OSSERVAZIONI DELLA I.V.P.C. POWER 8 S.p.A. al:

Progetto di un impianto eolico composto da 11 turbine eoliche da 4,5 MW, per una potenza totale di 49,5 MW, da realizzarsi nel Comune di Forenza (PZ) e relative opere di connessione e infrastrutturali, ricadenti nei territori comunali di Palazzo San Gervaso (PZ), Montemilone (PZ), Acerenza (PZ), Maschito (PZ), Venosa.

Codice procedura: **6111** del 10/05/2021

Proponente: **Blue Stone Renewable I S.r.l.**

Fig. 4. Estratto dell'elaborato A.17.1.0 ALLEGATI GRAFICI AL SIA-parte II, della Blue Stone I in rev0 del Settembre 2021: non sono presenti i WTG della IVPC POWER 8 (cfr. successiva Fig. 4)

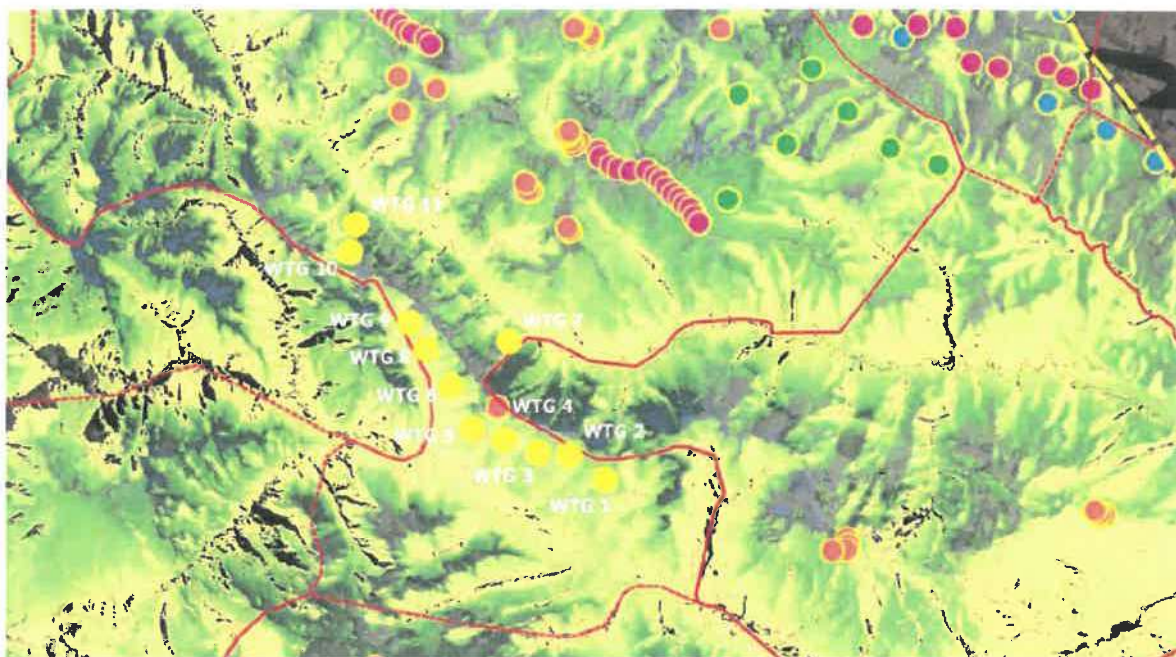
- e) Tale progetto della IVPC POWER 8 –assieme ad altri già autorizzati e/o approvati in esito a procedimenti di VIA- **NON RISULTA ESSERE STATO INSERITO** dalla Blue Stone I negli elaborati dello Studio di Impatto Ambientale e negli Studi di Area Vasta, inficiando pertanto l'Analisi paesaggistica ai fini della valutazione degli Impatti Cumulativi, come meglio illustrato alla pagina successiva.

- f) Come si può evincere dalla sovrapposizione innanzi proposta il layout d'impianto della IVPC POWER 8 risulta collocato all'interno del perimetro di area vasta della Blue Stone I
- g) Il mancato inserimento dei parchi eolici sopra evidenziati, pertanto, non consente di valutare adeguatamente gli elementi per il corretto inserimento nel paesaggio e sul territorio, come regolamentato dal D.M. del 10-9-2010 (*Linee guida nazionali per l'installazione di impianti alimentati da fonte rinnovabile*). In particolare, con riferimento all'allegato 4, **art. 3.2-Misure di mitigazione**, tale mancata valutazione degli impatti cumulativi incide con riguardo almeno ai

Per tutto quanto sopra evidenziato, la società IVPC POWER 8 chiede pertanto la rimodulazione della proposta progettuale della Blue Stone I tenendo in considerazione il layout in avanzata fase di autorizzazione e già approvato alla scrivente dalla Commissione Tecnica di Verifica dell'Impatto Ambientale con parere n. 3232 del 20.12.2019.

Fig. 6. Involuppo delle circonferenze delle distanze minime in termini di multipli del diametro dell'aerogeneratore della Blue Stone I: le macchine sono situate a distanze mutue di molto inferiori a quelle minime prescritte dal DM 10.9.2010.

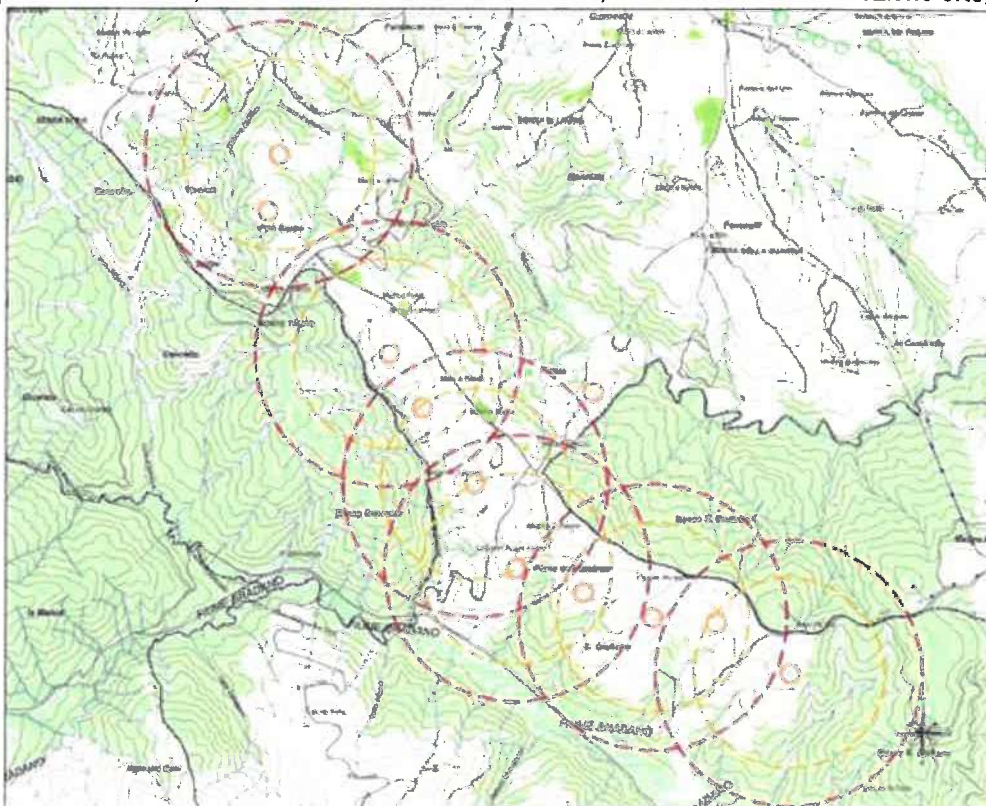
- a) Con particolare riferimento al punto n), in rapporto alla dimensione del rotore della macchina prevista da Blue Stone I (diametro 145m), **si ritiene necessario segnalare** che le macchine proposte **non osservano le distanze minime** previste per il corretto inserimento nel paesaggio e sul territorio: esse sono collocate a distanze mutue inferiori a quelle minime prescritte (almeno pari a circa 900m, sulla direzione dominante dei venti, e circa 600m nella direzione ortogonale).

- h)** Si precisa che il mancato rispetto di tali prescrizioni, oltre che da un punto di vista di impatto sul paesaggio, determina il fenomeno noto come "effetto scia". Tale fenomeno si verifica ogni volta che il flusso del vento incontra un aerogeneratore e crea, in uscita dalle pale, una serie di turbolenze che comporta problemi aerodinamici alle turbine eoliche prossime. Infatti, anche a causa della ciclicità delle turbolenze indotte, possono crearsi fenomeni di risonanza e conseguenti rotture a fatica di alcuni importanti componenti meccanici, con tutto ciò che ne consegue in termini di sicurezza di esercizio.
